GROHE シングルレバー壁出洗面混合栓 埋込本体部 品番変更のご案内

総合カタログ 【2023年10月 改定版】 掲載頁	画像	品名	現行品番		後継品番
P 231		シングルレバー壁出洗面 混合栓 埋込本体部	32 635 00J	⇒	32 635 00J-2

<別紙> 図面

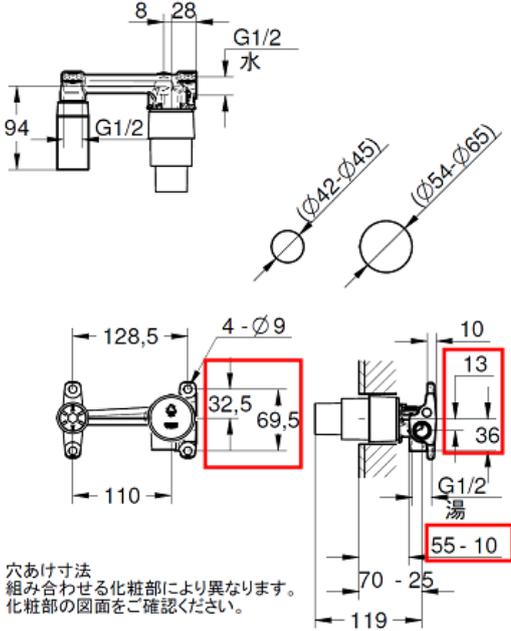
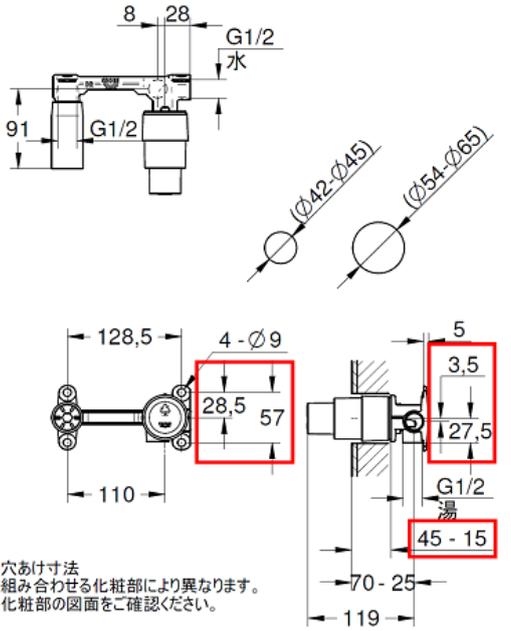
現行品	後継品
品番		32 635 00J 	32 635 00J-2 
図面		 <p>穴あけ寸法 組み合わせる化粧部により異なります。 化粧部の図面をご確認ください。</p>	 <p>穴あけ寸法 組み合わせる化粧部により異なります。 化粧部の図面をご確認ください。</p>
変更点	湯側	下に36mm	下に27.5mm
	水側	下に13mm	下に3.5mm
	取付穴	128.5mm x 69.5mm	128.5mm x 57mm
